Affidamento a Contraente Generale dei "Lavori di ammodernamento del tratto Palermo - Lercara Friddi, lotto funzionale dal km 14,4 (km. 0,0 del Lotto 2) compreso il tratto di raccordo della rotatoria Bolognetta, al km 48,0 (km. 33,6 del Lotto 2 - Svincolo Manganaro incluso) compresi i raccordi con le attuali SS n.189 e SS n.121

- PERIZIA DI VARIANTE N.3 -

ELABORATI GENERALI INQUADRAMENTO GENERALE Relazione d'inquadramento tecnico economico della Variante

Codice elaborato:	OPERA	ARGOMENTO	DOC. E PROG.	FASE	REVISIONE
PA17/08	PV	XX	RT03	6	1

Figura 4 - Profilo longitudinale nuovo Viadotto San Leonardo

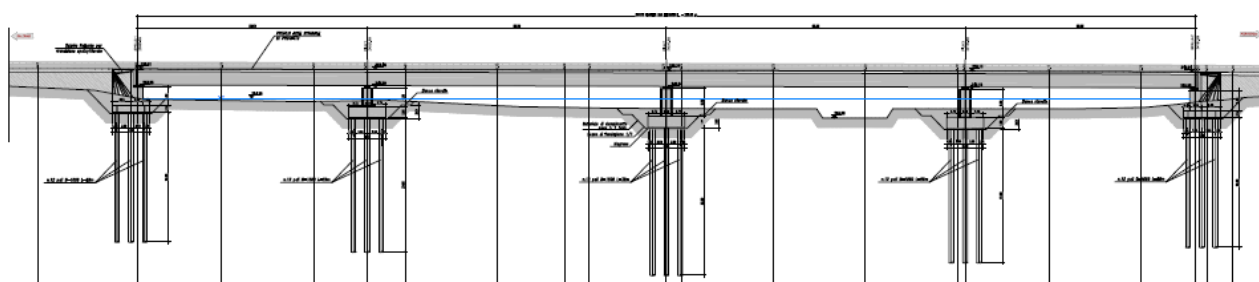
Si riporta di seguito il profilo longitudinale del nuovo viadotto, costituito da un impalcato realizzato in sistema misto acciaio-calcestruzzo di lunghezza totale pari a 231 m poggiato su due spalle laterali e su tre pile centrali, tutte ubicate su fondazioni costituite da plinti su pali di lunghezza variabile tra i 28 e 32 m.

Figura 9 - Sezione tipologica

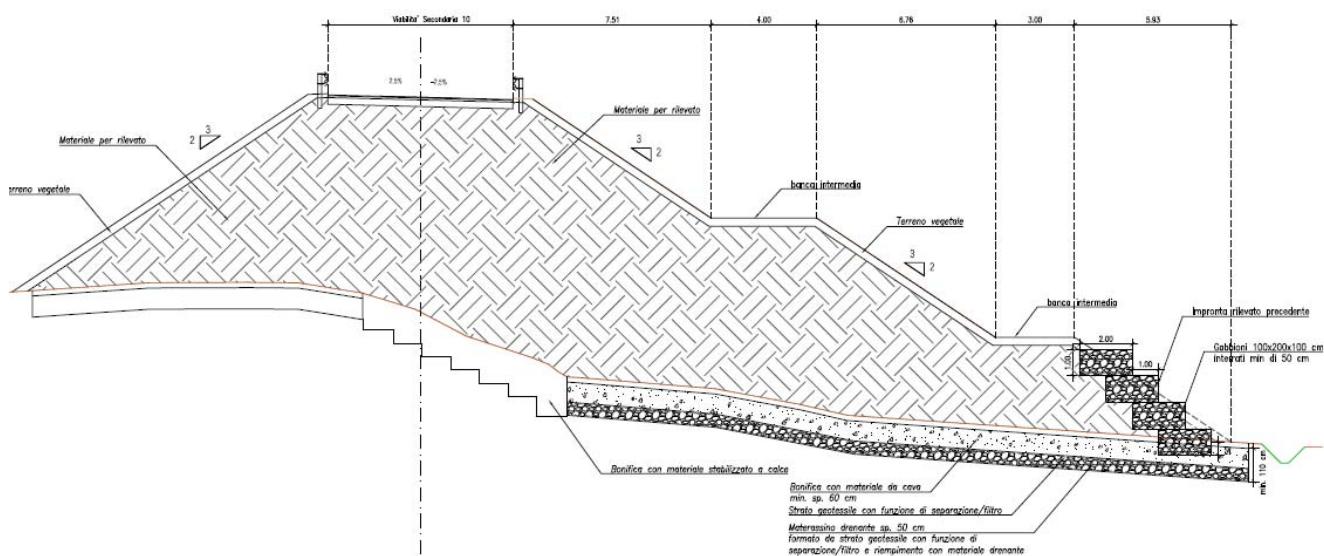
L'intervento in variante prevede la messa in opera di gabbioni metallici di dimensioni 2x1x1 m al piede del rilevato per un'altezza massima di 4.0 m. Nelle figure a seguire si riporta uno stralcio planimetrico ed una sezione tipologica dell'intervento mentre per i dettagli geometrici e costruttivi si rimanda agli specifici elaborati grafici dell'opera in esame.

Figura 10 - Planimetria dell'intervento

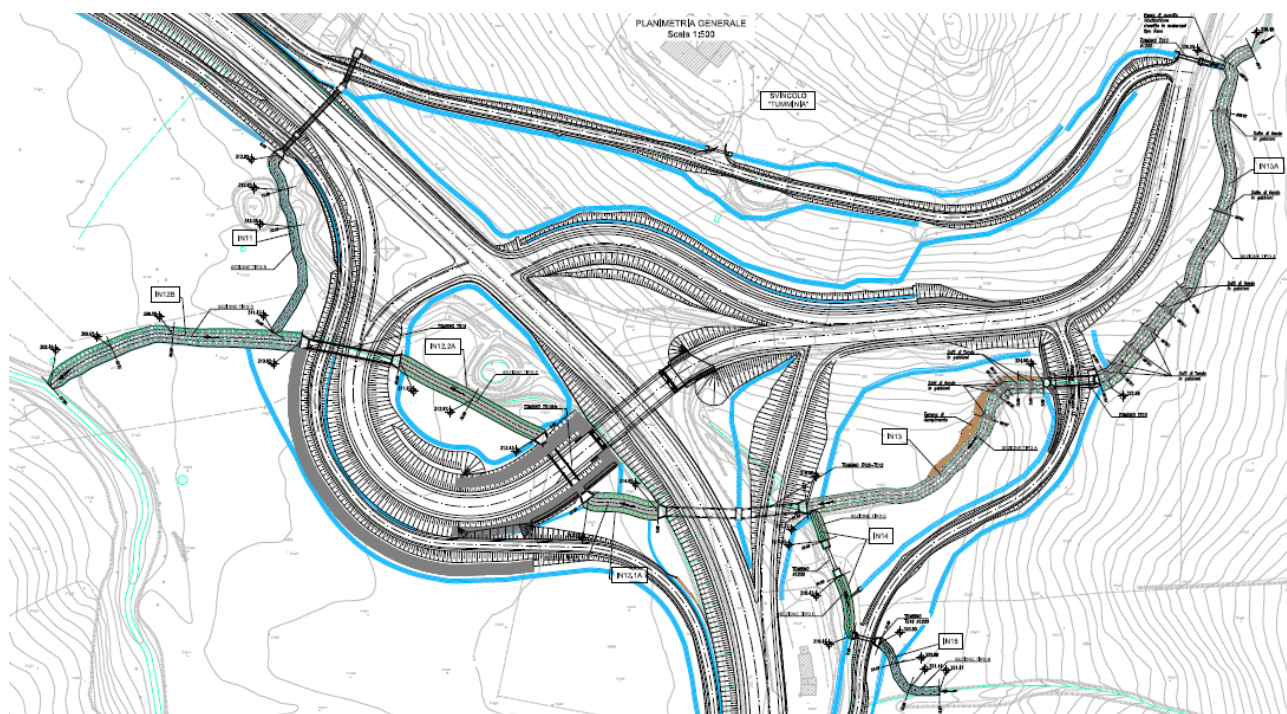
L'intervento previsto in variante, come detto in precedenza, consiste nella modifica di alcuni tratti dell'opera sostituendo principalmente nelle sezioni trapezoidali di inalveazione i materassi tipo Reno di spessore pari a 0,23 m, che hanno subito i danni maggiori, con gabbioni di spessore pari a 0,5 m.

La revisione progettuale attuata, a causa delle nuove portate transitorie, ha reso necessario aumentare il diametro del tombino circolare sotto la strada esistente in coincidenza della IN14 e del tombino subito a monte denominato TS16 (da $\phi 1000$ a $\phi 1200$, utilizzando una tubazione in PEAD). Pertanto è risultato necessario innalzare il manufatto di sbocco del tombino stesso.

Figura 12 - Planimetria generale

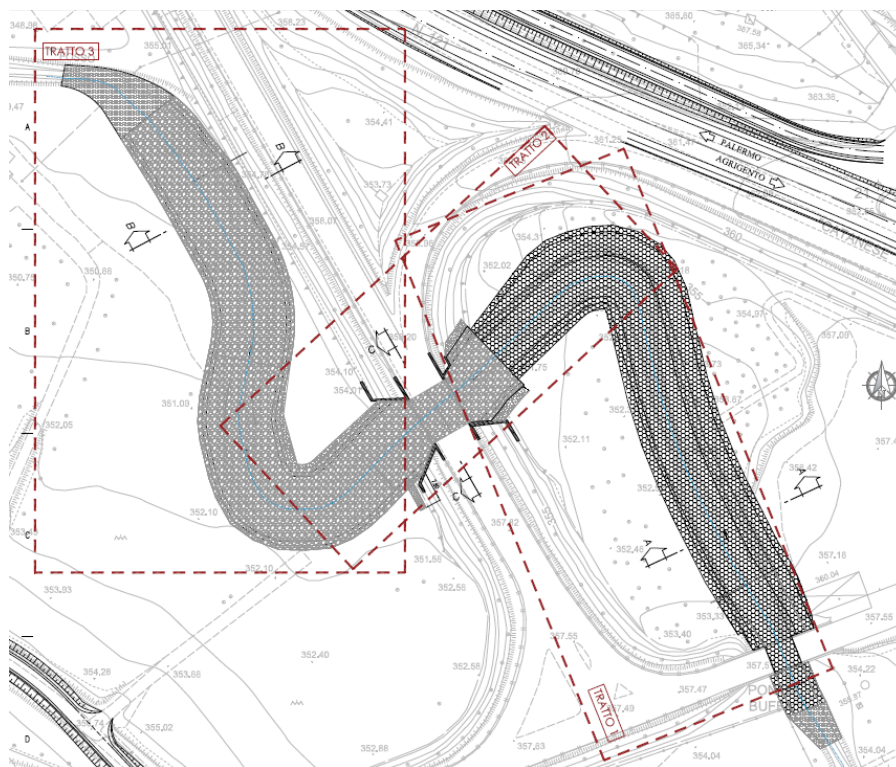
Il progetto di variante propone l'estensione della sistemazione fluviale in oggetto a valle dell'interferenza principale, dal km 4+920 al km 5+240, per circa 150 m. La soluzione progettuale proposta prevede la riprofilatura delle sezioni e la protezione delle stesse con rivestimenti in materassi tipo Reno e gabbioni. Le verifiche sono state eseguite considerando una piena con periodo di ritorno a 300 anni.

Figura 23 - Stralcio di planimetria con gabbionata

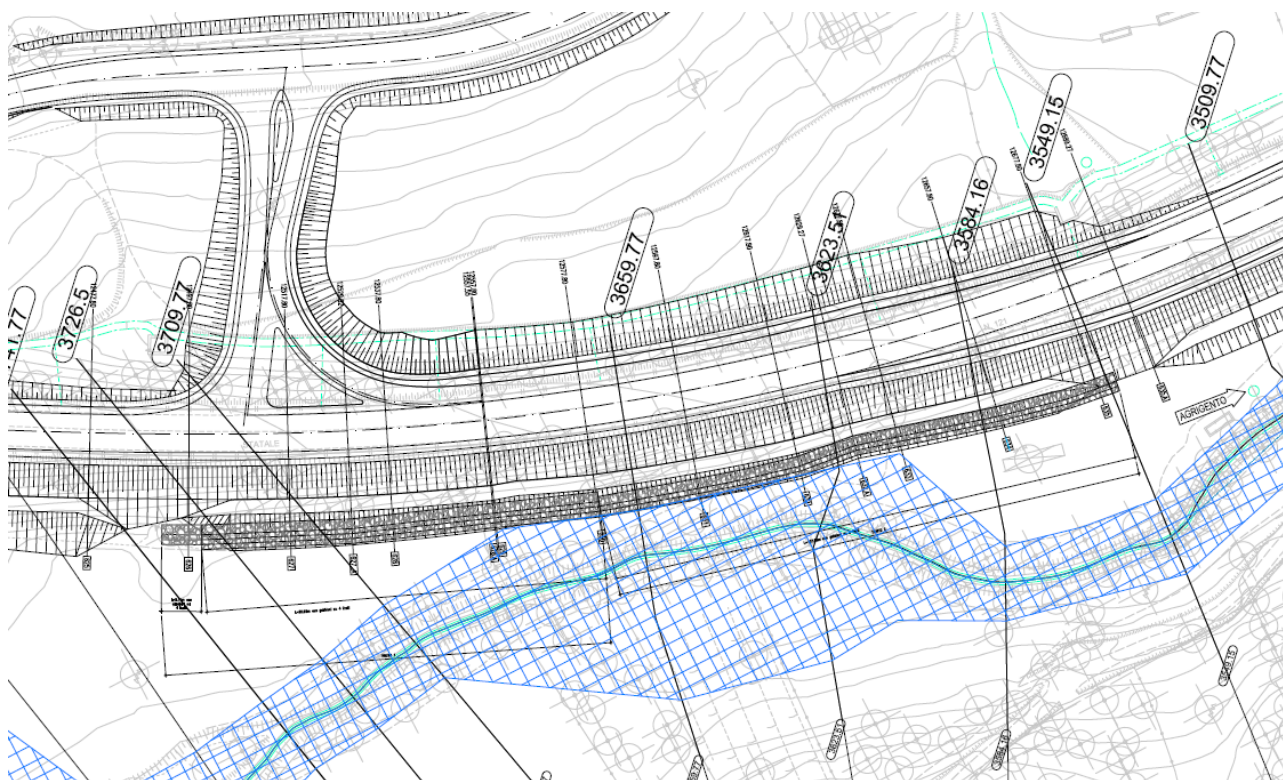
Considerando che gli interventi previsti in progetto originario risultavano già eseguiti al momento del verificarsi del danno, le fasi di realizzazione dell'intervento devono anche prevedere la rimozione degli interventi di protezione al piede già realizzati e loro sostituzione con le nuove tipologie previste nella presente variante e nello specifico le fasi previste saranno le seguenti:

1. Rimozione gabbioni previsti con la P.V.T.1;
2. Verifica dei requisiti di C.S.A. della bonifica prevista con la P.V.T.1; qualora tali requisiti non dovessero essere soddisfatti procedere ad una maggiore bonifica con materiale di cava per step di 50 cm;
3. Realizzazione di gradoni per l'ammorsamento tra il nuovo rilevato ed il rilevato esistente;
4. Realizzazione della nuova gabbionata introducendo un TNT come filtro separatore;
5. Realizzazione del nuovo rilevato.

Figura 25 - Stralcio planimetrico

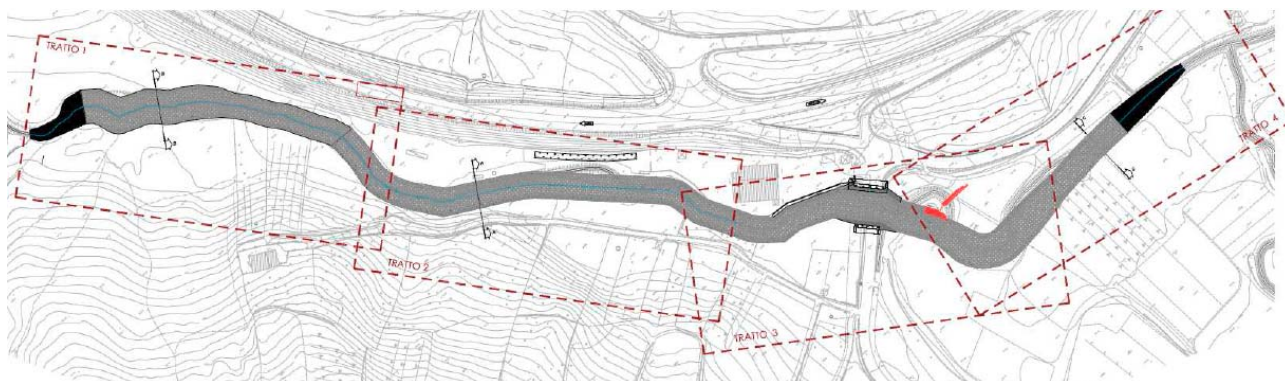
Il presente progetto di variante prevede, rispetto a quanto già previsto nelle precedenti fasi progettuali, un prolungamento verso monte della sistemazione fluviale in oggetto per un tratto di circa 400 m ed un prolungamento verso valle di circa 200 m seguendo uno sviluppo sub-parallelo al tratto di viabilità principale. L'opera di regimazione fluviale prevede la riprofilatura dell'alveo e la protezione dello stesso attraverso l'impiego di gabbioni in corrispondenza, a monte e a valle dell'attraversamento della viabilità secondaria VS30, affiancandosi al tratto stradale compreso tra le pk 12+440 e 13+060, lungo il Vallone Frattina. Il progetto è stato sviluppato tenendo conto di quanto previsto nelle precedenti progettazioni e delle parti d'opera già realizzate al momento dell'alluvione.

Figura 29 - Sezione tipologica in scogliera di massi cementati e in gabbioni

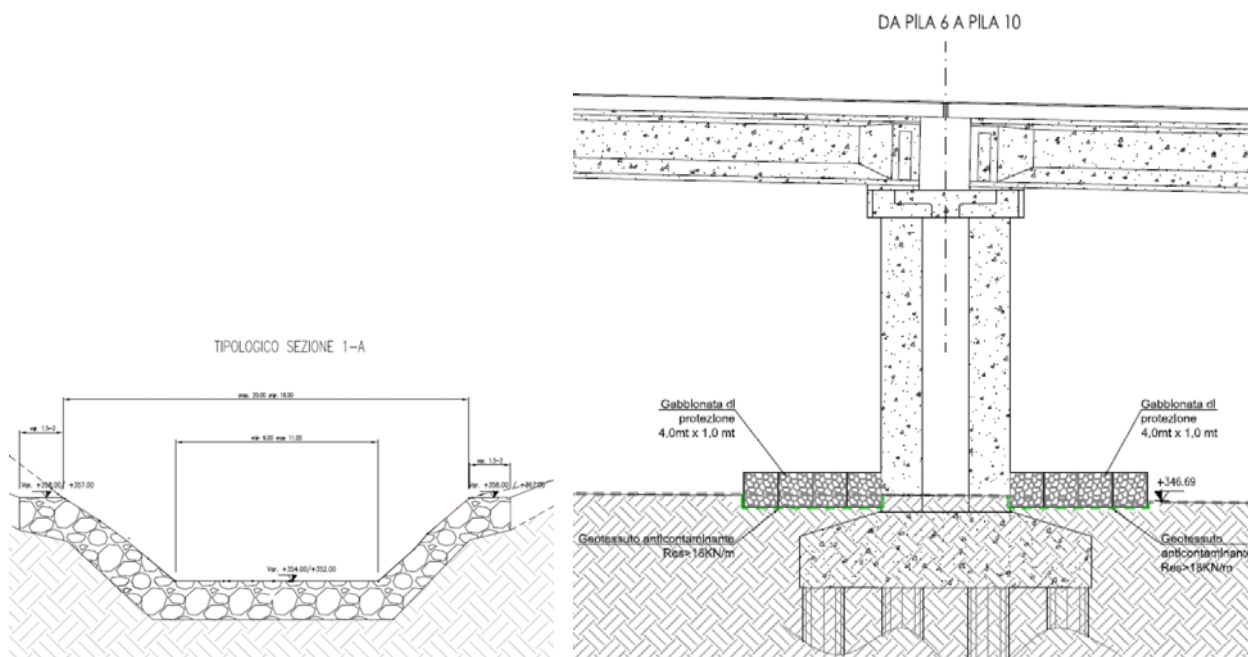
realizzazione di due soglie in pietrame nel tratto compreso tra le pile 1 e 2, tratto nel quale sono stati osservati i fenomeni di dissesto di maggiore entità.

Figura 32 - Sezione tipologica di sistemazione dell'argine sulla viabilità principale

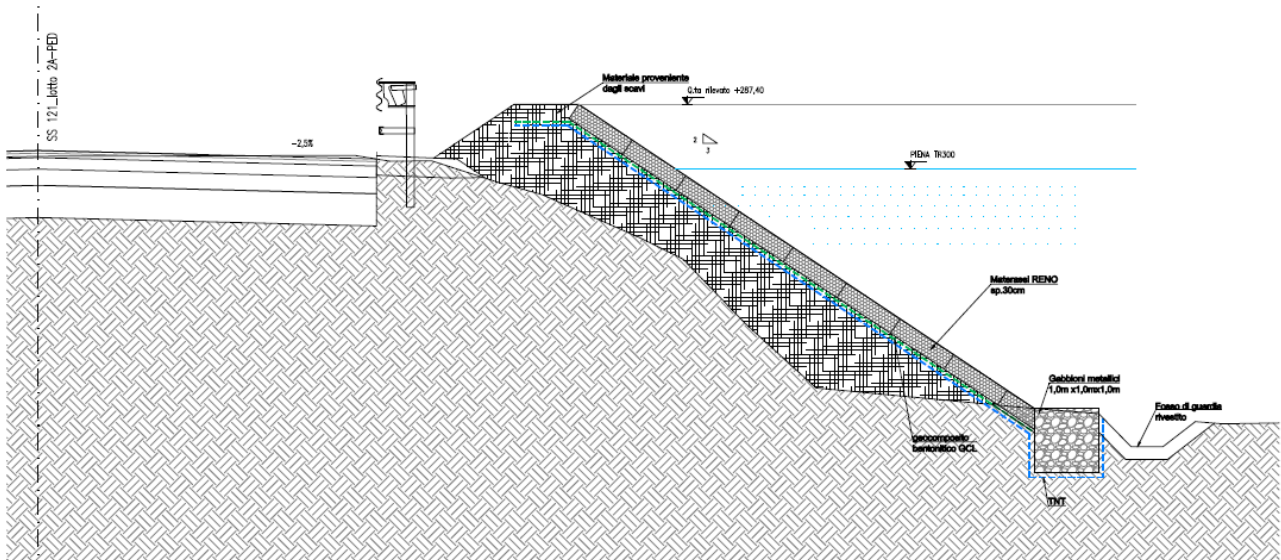
La protezione del rilevato stradale esistente con un argine sul lato del torrente consente di evitare l'allagamento della strada (con un franco minimo) anche nel caso di mancata demolizione del ponte sulla viabilità dismessa a valle del Ponte SF13.

Figura 40 - Stralcio planimetria e sezione tipo inalveazione di valle TP05

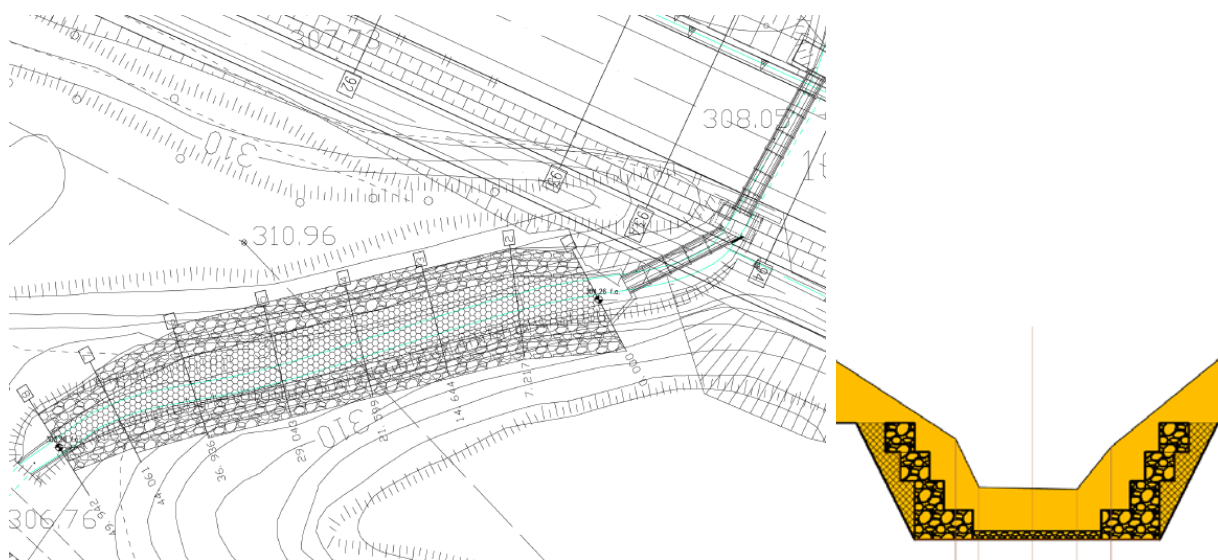
L'intervento di progetto prevede pertanto la riprofilatura delle scarpate a valle del tombino ed il rivestimento dell'inalveazione IN08E con gabbioni e materassi tipo Reno per un'estensione lineare di circa 50 m.

Figura 41 - Stralcio planimetria e sezione tipo inalveazione di valle TS26

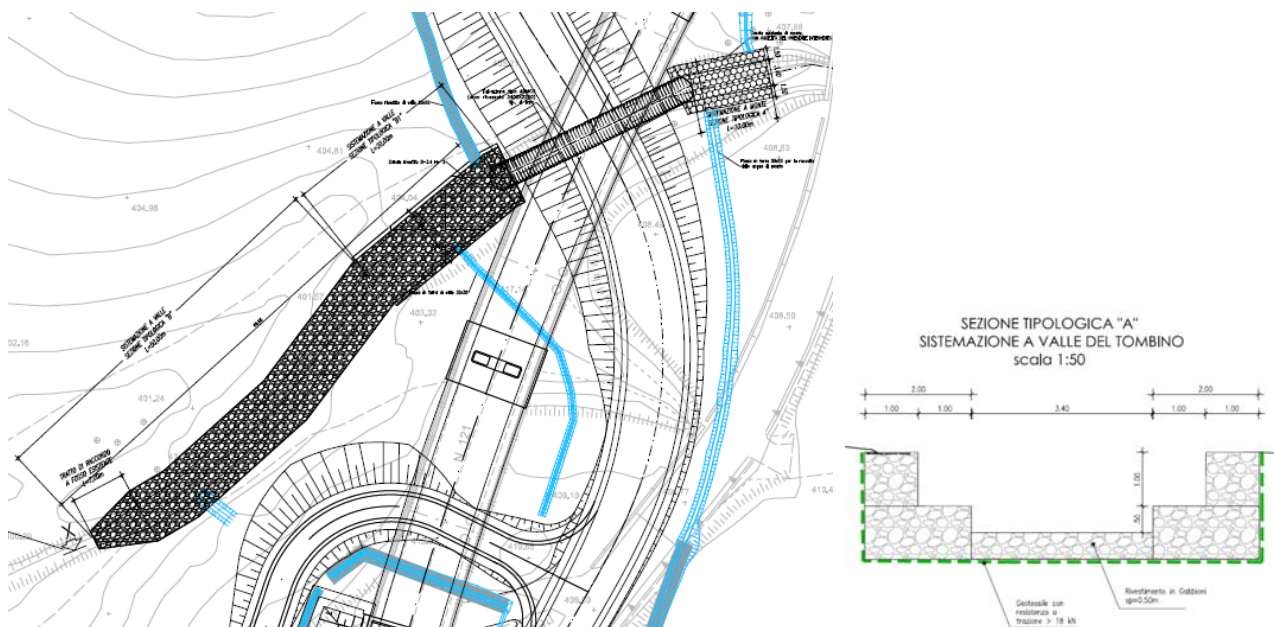
L'intervento di progetto prevede l'adeguamento della sezione idraulica dell'inalveazione di monte e il rivestimento della stessa mediante materassi tipo Reno di spessore pari a 0.3m e il prolungamento inalveazione di valle adeguandone la sezione idraulica e proteggendola mediante rivestimento in gabbioni.

Figura 46 - Stralci planimetrici TP77

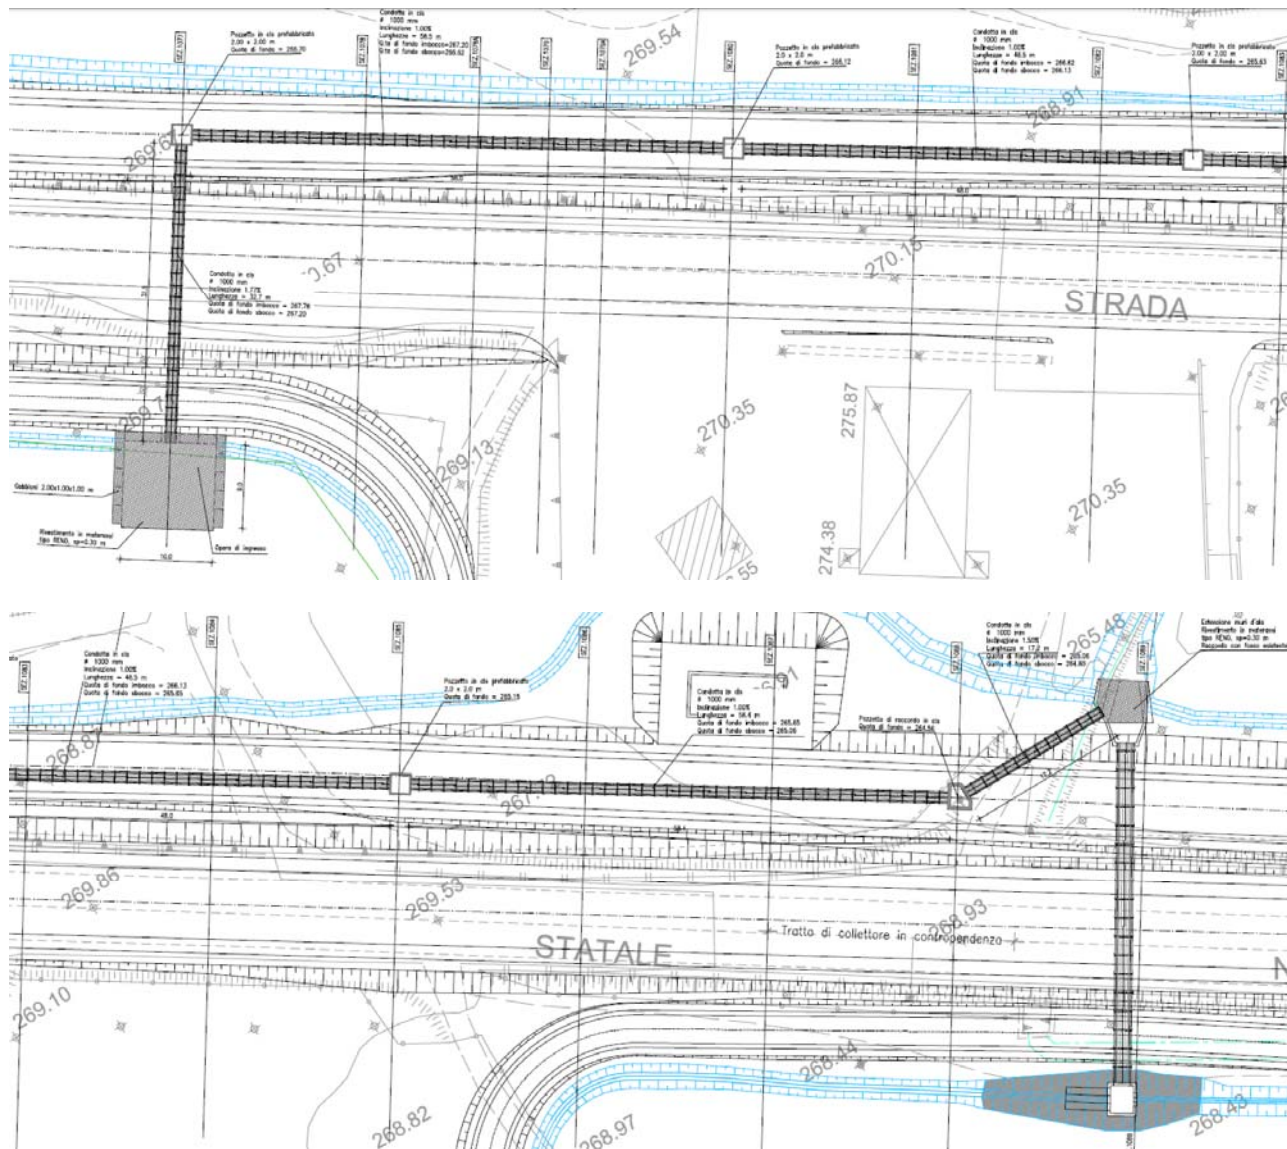
Il Progetto Esecutivo di Variante n.3 prevede la realizzazione di un nuovo tombino avente la funzione di drenare le acque convogliate dal pendio. Il convogliamento delle acque sarà assicurato da un'opera di imbocco rivestita in gabbioni e materassi tipo Reno che consentirà il raccordo planoaltimetrico.

secondaria, al di sotto di essa, per circa 215 m; nel tratto finale il tombino devia per ricollegarsi al fosso di sbocco del tombino esistente TP47.
